Courrier de réponse à la demande de compléments - Demande d'examen au cas par cas n°21892 Rénovation et mise aux normes de la piste de bobsleigh/luge/skeleton La Plagne Tarentaise (73)	
Demandes de l'inspection	Réponses SOLIDEO
1/ Caractéristiques du projet et rubriques de la nomenclature	
Vous sollicitez une demande d'examen au titre de la rubrique 44 d) Autres équipements sportifs, culturels ou de loisirs et aménagements associés susceptibles d'accueillir plus de 1 000 personnes. Il convient de vérifier si le projet n'entre pas dans d'autres rubriques de la nomenclature, notamment la 39b (et éventuellement la 41a selon le nombre de stationnement) : - Vous indiquez dans le formulaire que l'emprise du site est d'environ 10 ha. Il convient de calculer précisément la surface du terrain d'assiette du projet, comprenant tous les aménagements prévus (rénovation de la piste, démolitions/reconstructions/extensions de bâtiments, route des Mairiers requalifiée, espace tribunes...). Je vous invite à consulter le guide de la nomenclature mis-à-jour en 2025 qui précise comment calculer la surface du terrain d'assiette (enveloppe convexe) p48 à 51. Selon la surface, le projet pourrait entrer da

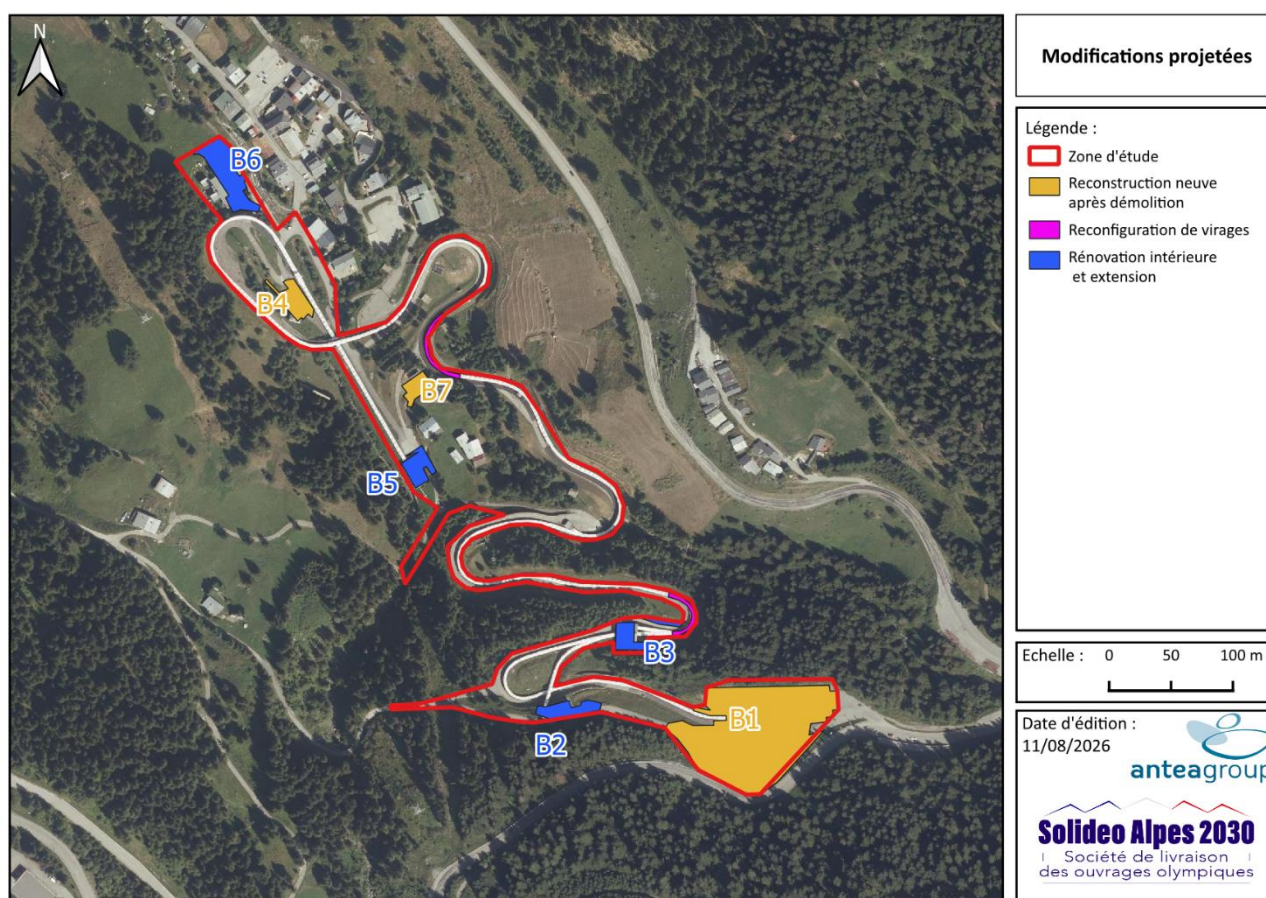
La surface d'environ 10 ha présentée ne correspond pas à l'emprise réelle du projet mais au périmètre général du site sportif existant. Les secteurs effectivement concernés par les travaux de construction, reconstruction, extension ou réhabilitation représentent une emprise significativement plus limitée.

Toutefois et afin d'être complet dans notre réponse et concernant la surface de l'emprise du projet, nous avons requalifié les contours de celui-ci tel que présenté sur la cartographie ci-dessous :

La surface totale de cette emprise est de 53 961 m² (< 10 ha) dont :

- Une bonne partie correspondant à l'emprise de la piste de bobsleigh existante, concernée par des travaux de rénovation et de modernisation de l'infrastructure sans modification de son tracé, de son emprise générale ou de sa vocation sportive.
- Les emprises de terrains sur lesquels seront réalisées des rénovations, déconstructions, reconstructions ou extensions de bâtiments existants.
